II/236 Roztoky, výměna dilatačních závěrů mostu ev.č. 236-004

SO 001 Havarijní oprava mostu přes řeku Berounku a náhon v Roztokách

Změnový list

Iniciátor změny: Zhotovitel

POHLED NA OPĚRU 1:50

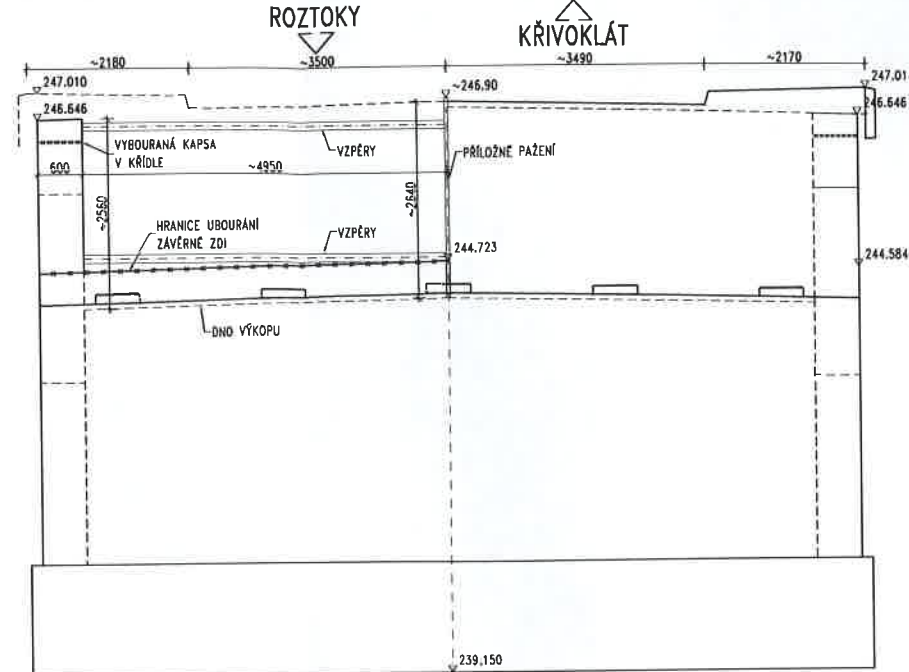
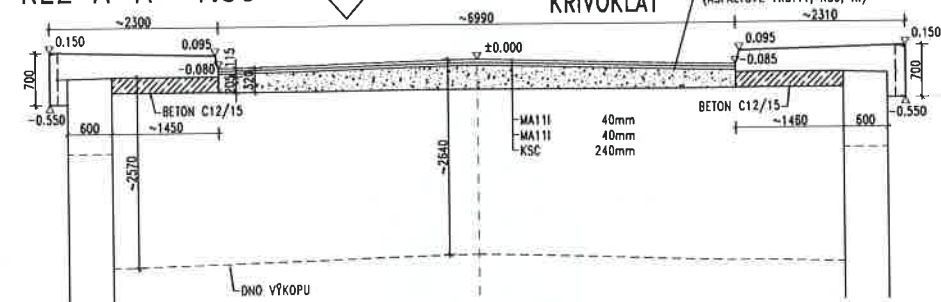
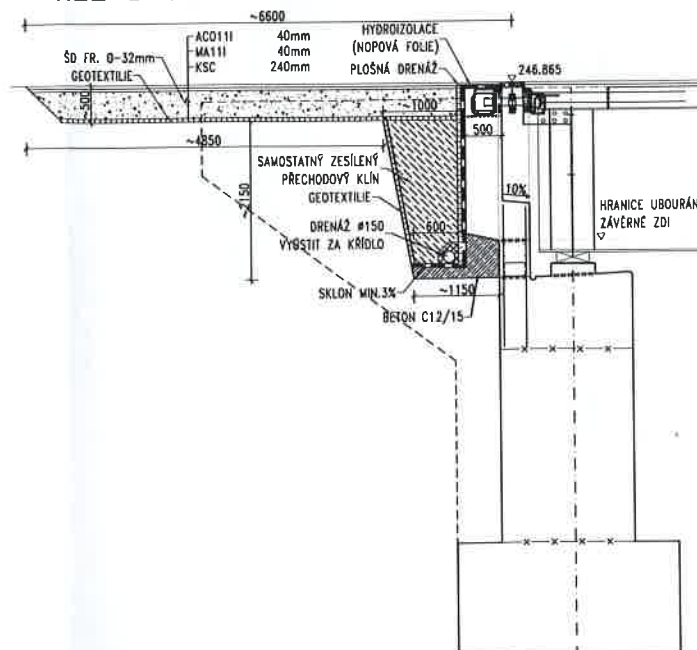
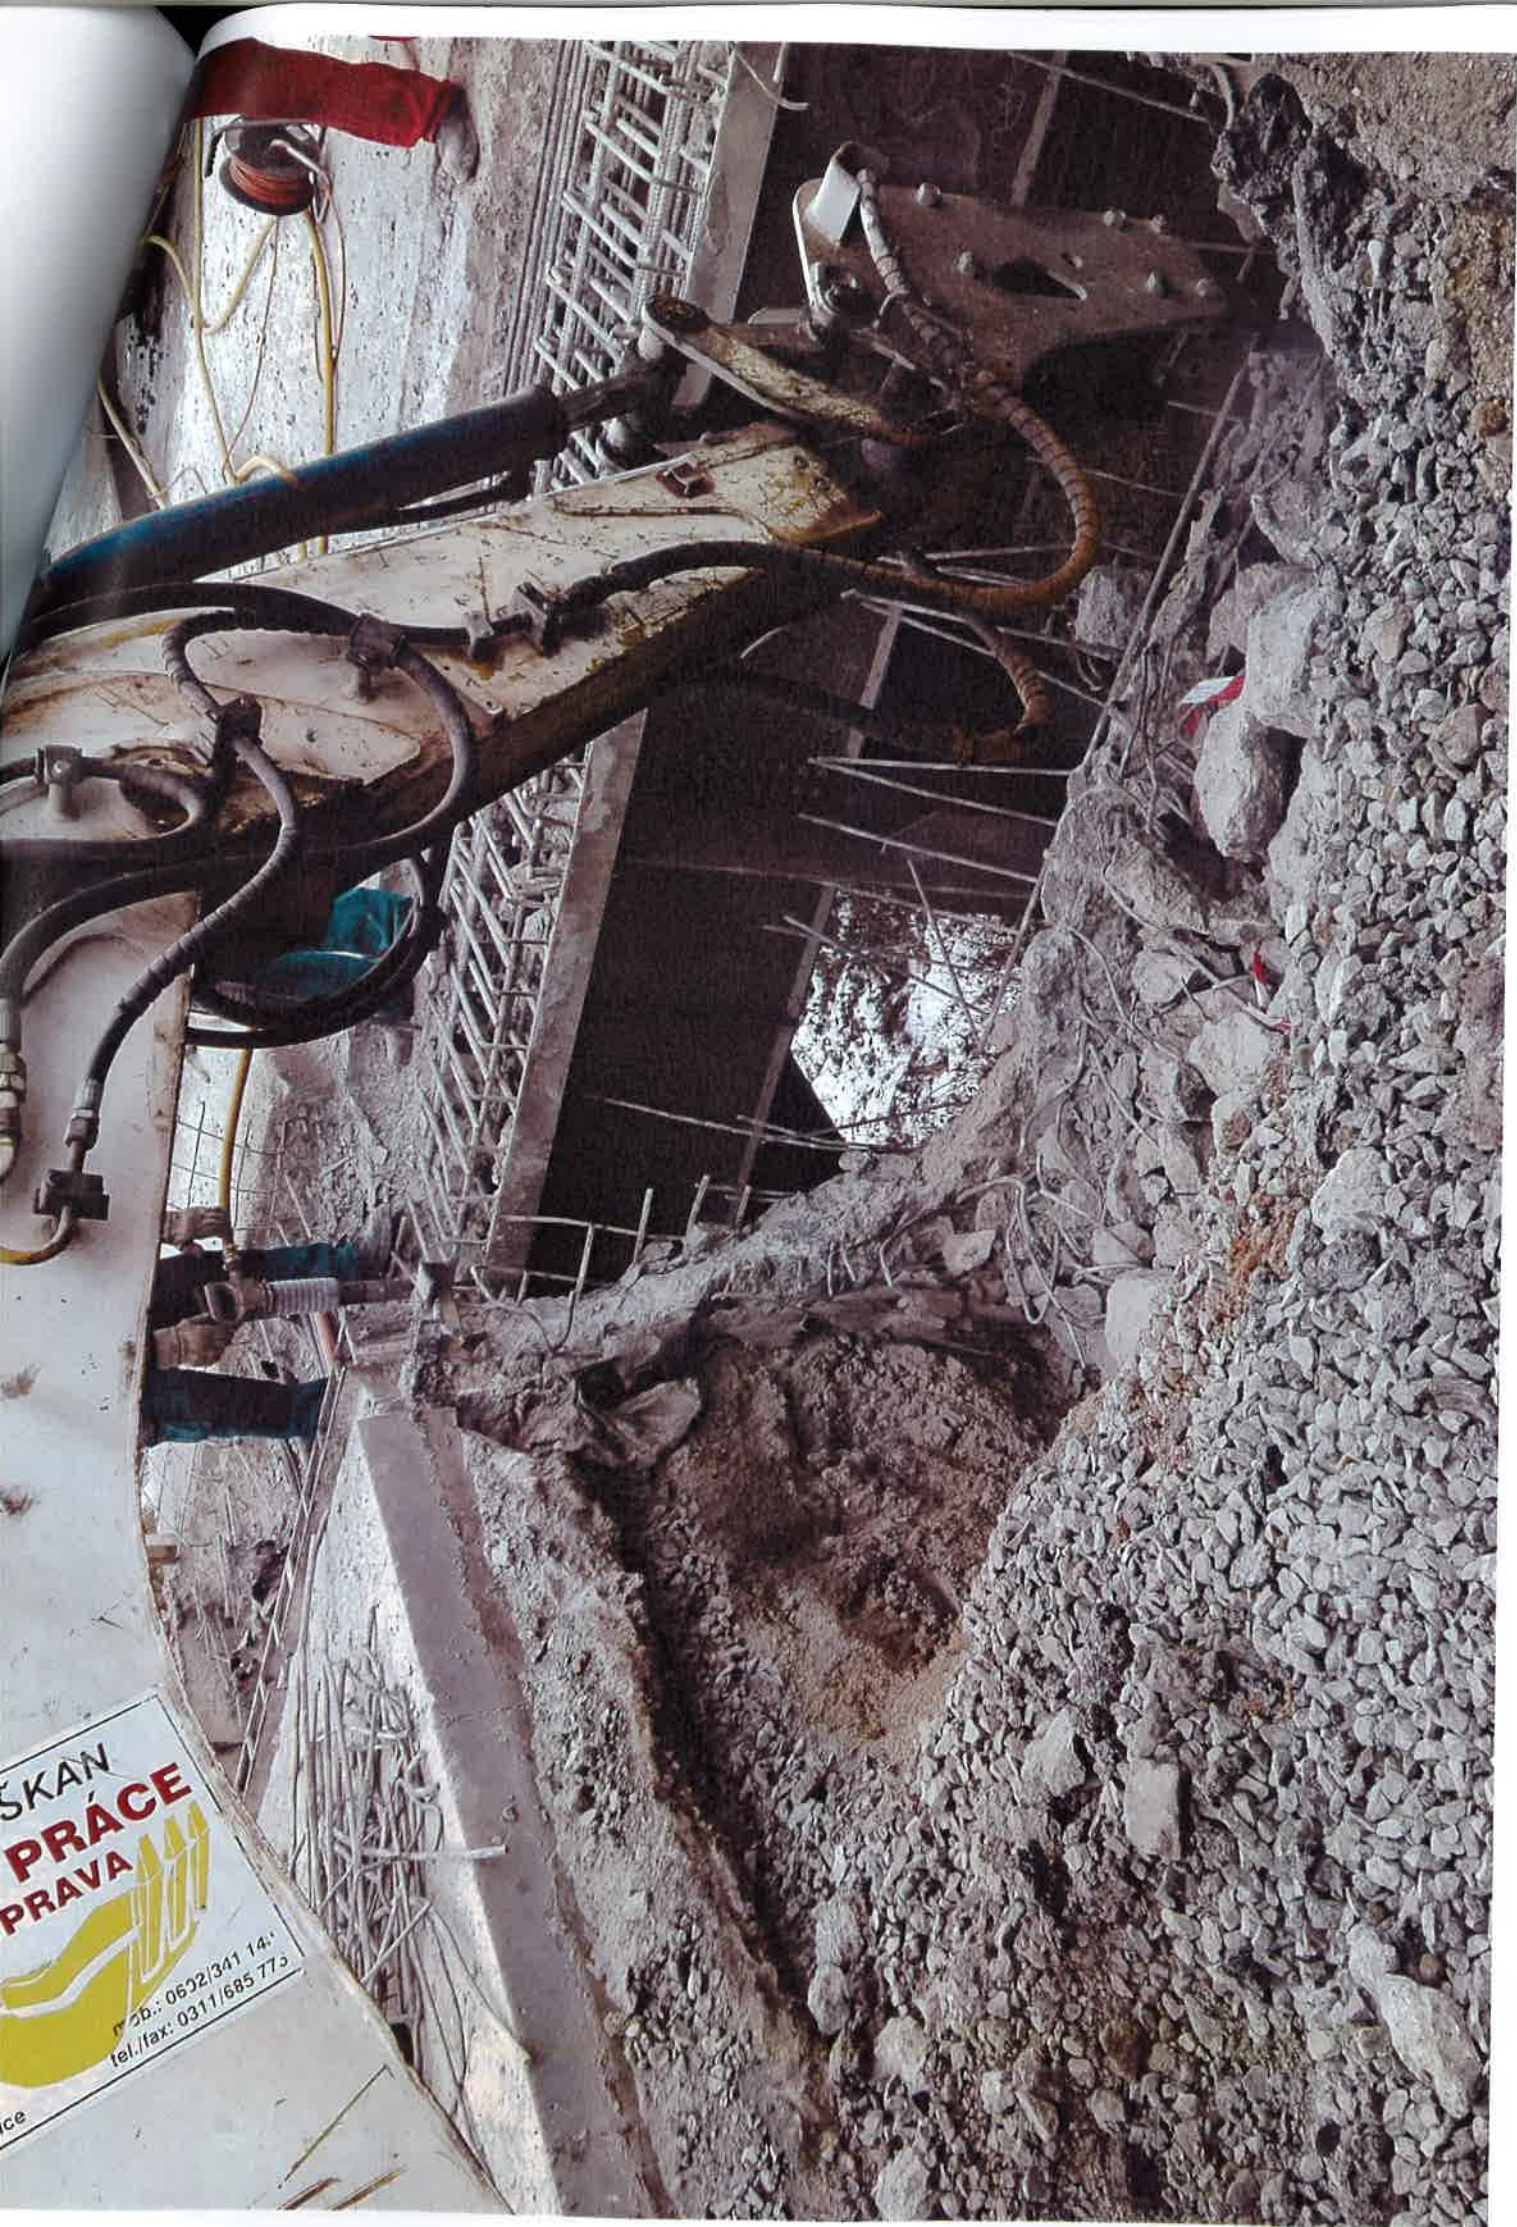
- Stávající kostrukční vrstvu tvořenou štrkordní frakce 32-63mm odstranit, nahradit frakcí 0-35mm nebo 0-63mm.
- Mezi ŠD a mezerovitý beton vložil geotextilii.
- Pro těsnicí vrstvu mezi zásepem základu a zásepem za opěrou je nutné použít zeminu obsahující více než 20% jemných částic - propadu sítem 0,01 mm, pokud je lze zpracovat a řádně ztuhní při přirozené vlhkosti. Lze použít i geosyntetické jílové těsnění nebo geomembrány (polymerní nebo asfaltové). U geomembrán je požadována min. pevnost 20 kN/m a tažnost min. 20% v obou směrech.
- Těsnicí vrstva bude ztuhněna na 100% PS.
- Samostatný zesílený přechodový klín bude tvořen stejnozrnným mezerovitým betonem podle ČSN 73 6124-2, jeho ztuhnění bude podle položky 5 tab. A.1 v příloze A ČSN 73 6244: Přechody mostů pozemních komunikací.

1. Výměna bude probíhat po polovinách, protože je požadováno zachování provozu. Podrobný postup je popsán v TZ.
2. Odříznutí vozovky na ochrannou vrstvu a odbourání k dilatačnímu závěru.
3. Odbourání ochranné vrstvy až na izolaci (na straně mostu cca 1,30m od kapsy pro dilatační závěr).
4. Na předpoli odstranění asfaltových vrstev a všech zpevněných vrstev (KSC apod.) až bude dosaženo nezpevněné vrstvy (např. štrkordní).
5. Provedení výkopu v nezbytném rozsahu pro ubourání závěrné zdi.
6. Ubourání závěrné zdi podle schématu (je nutno zachovat vyčnívající výztuž) a ubourání sponované ZB desky.
7. Betonáž nové závěrné zdi po kapsy pro dilataci.
8. Osození dilatačního závěru do předepsané polohy.
9. Betonáž kapes dilatace, koncového přfěníku a nových říms.
10. Provedení nové vozovky.
